ESTADO DO RIO GRANDE DO SUL  
PREFEITURA MUNICIPAL DE PELOTAS  
SECRETARIA DE PLANEJAMENTO E GESTÃO

MEM/008055/2022 – Tomada de Preços 14/2022 (Passarela do Laranjal) – SGCMU

ATA DE REUNIÃO Nº 01

## Esclarecimento TP 14/2022

**Prancha 5 - Guarda-corpo.pdf**

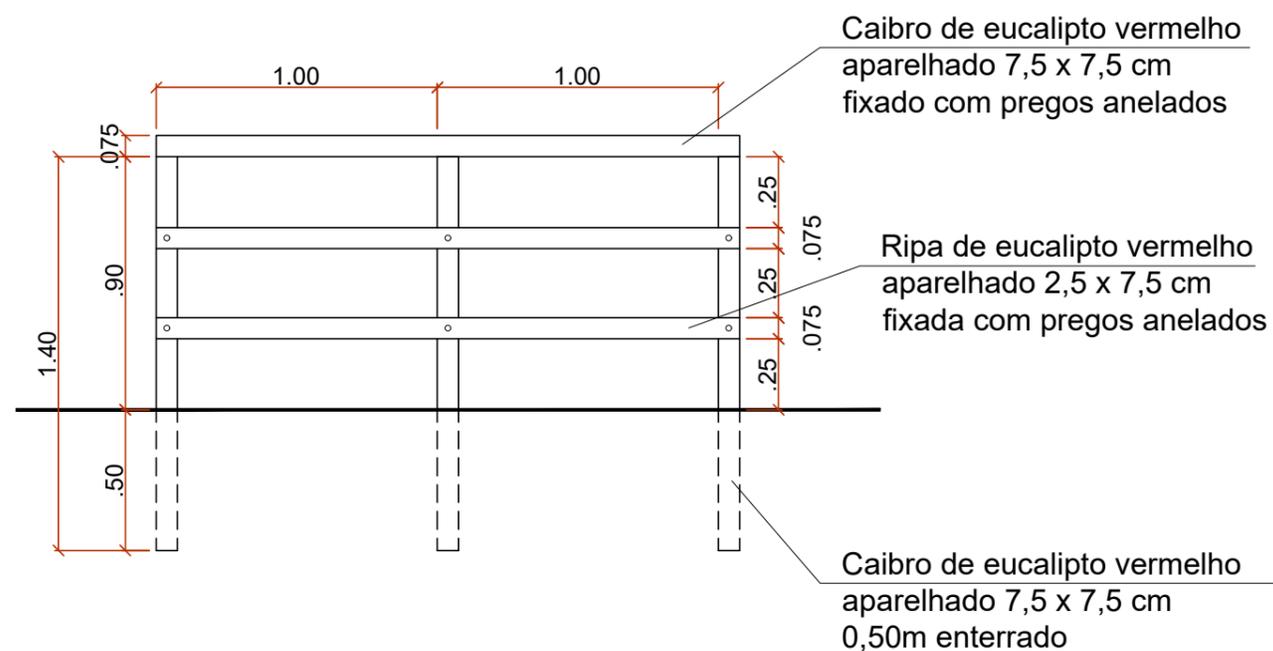
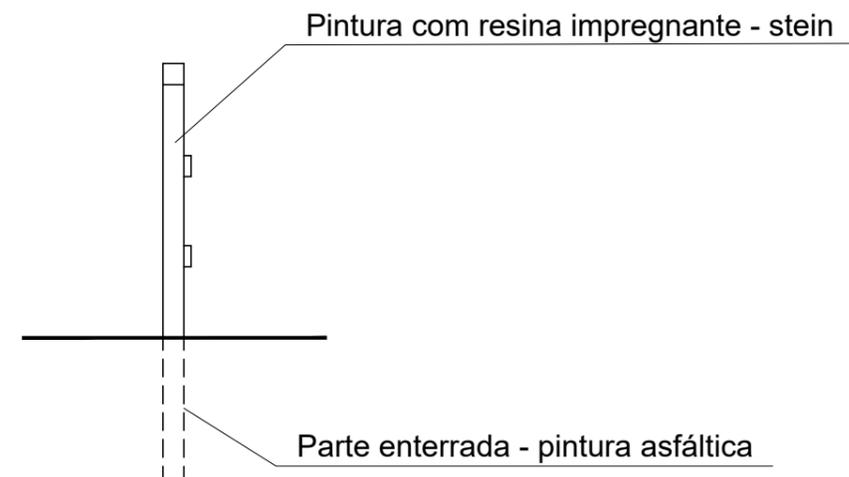
- Como será disposto o guarda-corpo, presente no item 3 da planilha orçamentária. Há projeto? dentro da composição Sinapi tem um fechamento com chapa de compensado.. e travessões;

Resposta: Segue em anexo a prancha com o detalhamento do guarda-corpo e a composição aberta do orçamento.
